Piano Operativo

Rettifica Meri errori e aggiornamento Quadro conoscitivo

Relazione Tecnica

Art. 21 L.R. n. 65/2014

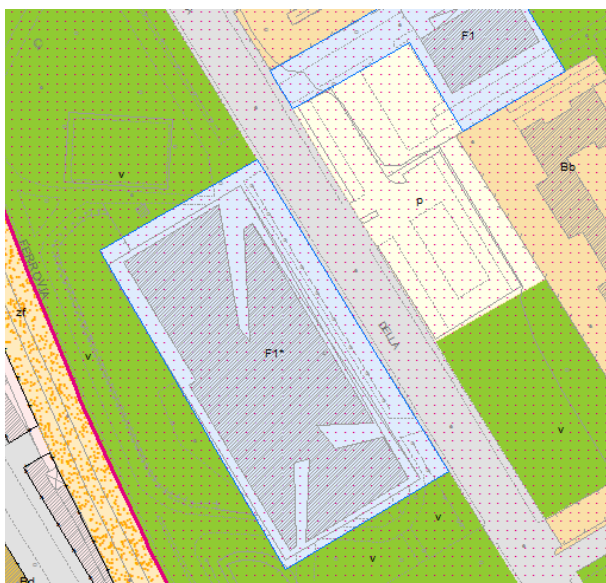
- q) Per mero errore nella predisposizione della cartografia, sono state invertite le sigle alfanumeriche identificative dell'area del distributore carburanti e del centro di raccolta in loc. Morelline. Si corregge e si inserisce la corretta sigla nelle due aree.
- Area distributore carburanti: F5 aree e attrezzature per i servizi della mobilità;
 - Centro di raccolta: F3 aree per infrastrutture e impianti tecnologici di interesse generale.
- Si correggono le tavole TUR 11 Rosignano Solvay Nord Nord Est e TUR 13 Rosignano Solvay Sud Est.

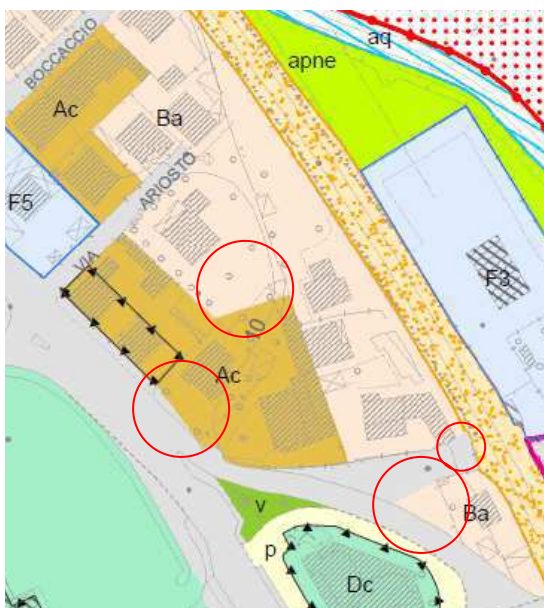
- r) Per mero errore l'area dove è ubicata la biblioteca comunale in Rosignano Solvay è stata codificata come "F1*" ovvero area e/o edifici destinati a servizi di interesse generale in

progetto. In realtà il fabbricato è esistente pertanto si corregge la sigla alfanumerica eliminando l' apice posto dopo la sigla. Si modifica la tavola TUR 10 Rosignano Solvay Nord Ovest.

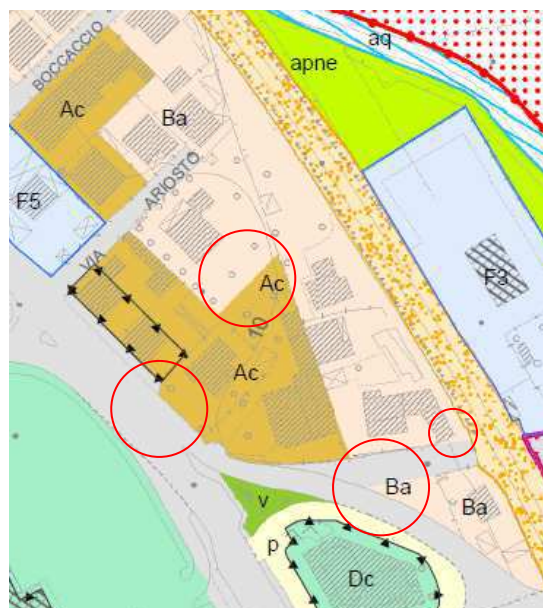
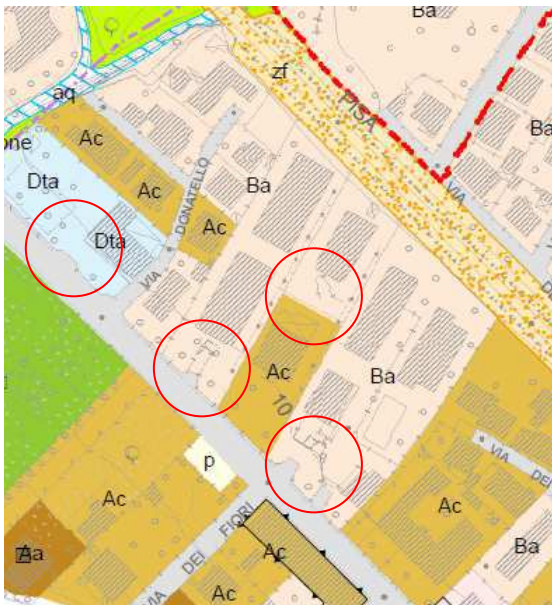
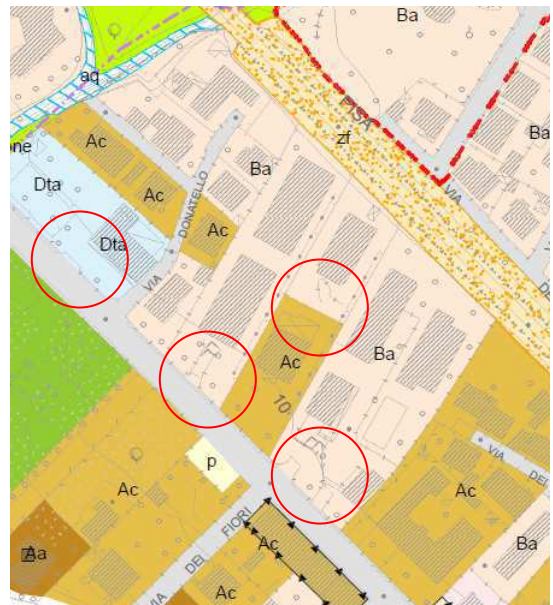
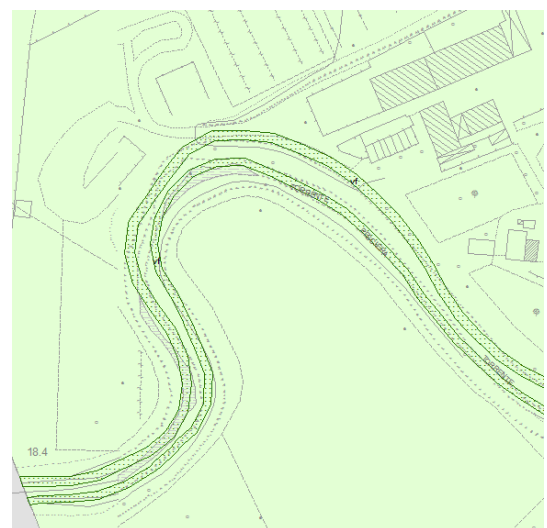
- s) Nelle tavole TUR “Territorio Urbanizzato e rurale” sono stati riscontrati piccoli scostamenti del disegno dei tessuti urbanizzati dalla cartografia tecnica regionale dovuti ad errori di digitalizzazione. Si corregge la cartografia. Di seguito alcuni esempi:

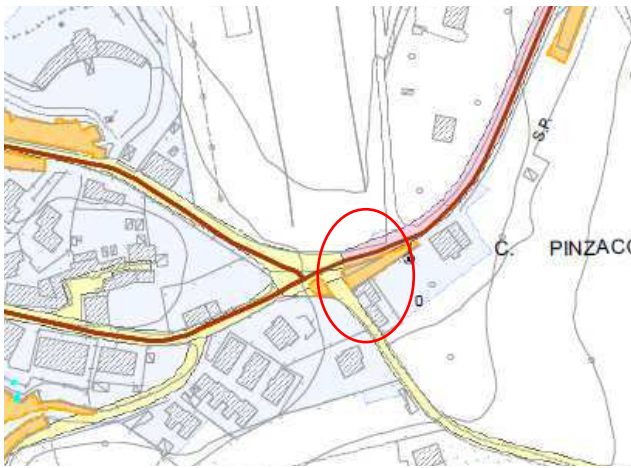
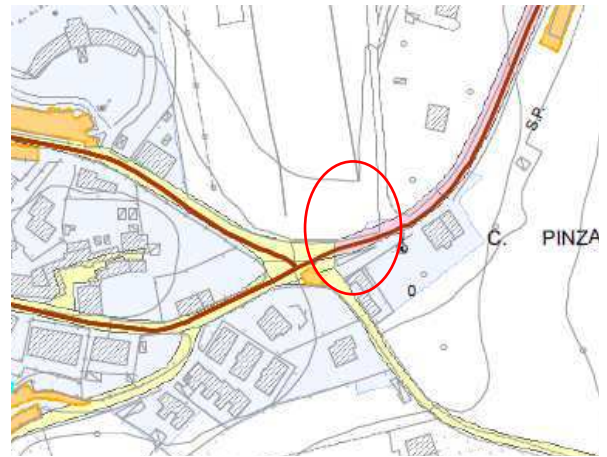
- a) Tavola MOB 1.2 Il Sistema della mobilità – centro: In Castelnuovo della Misericordia per errore è stata individuata un'area a parcheggio pubblico in un'area privata pertinenziale dell'immobile adiacente. Si corregge la cartografia attribuendo alla medesima la destinazione urbanistica dell'edificio (g) di cui è pertinenza.

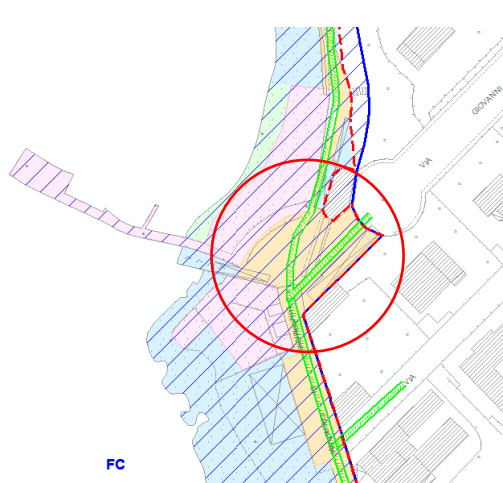
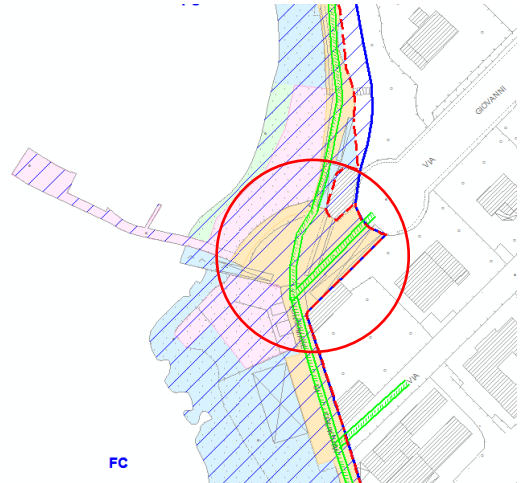
- a) nella tavola Tav D-ad6 Zone, Ambiti, Aree e Accessi Castiglioncello-Rosignano Solvay per errore è stato inserito il perimetro sbagliato della concessione demaniale m.ma n. 273/2012 nell'Ambito FC di Castiglioncello e Galetta. Si corregge e si aggiorna la tavola.

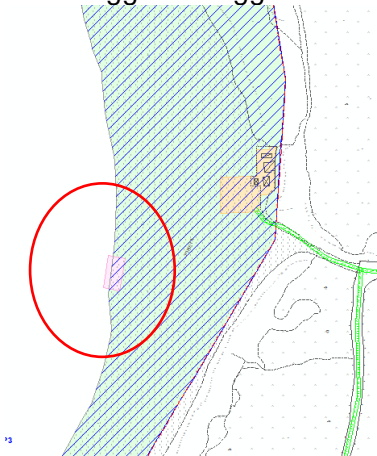
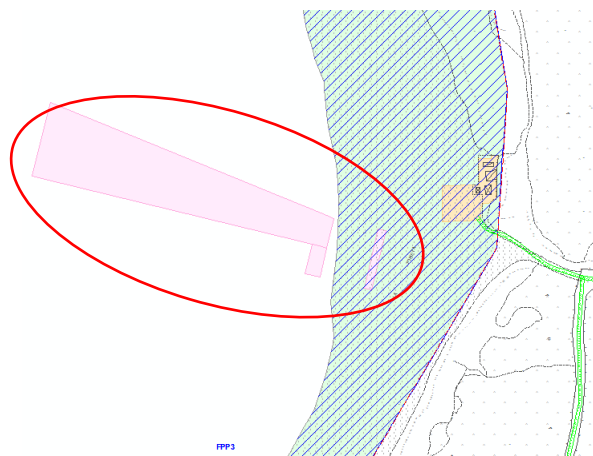
- b) nella tavola Tav D-ad9 Zone, Ambiti, Aree e Accessi Fiume fine -Vada nord per errore è stato inserito il perimetro sbagliato della concessione demaniale marittima n. 05/2009. Si corregge e si aggiorna la tavola.
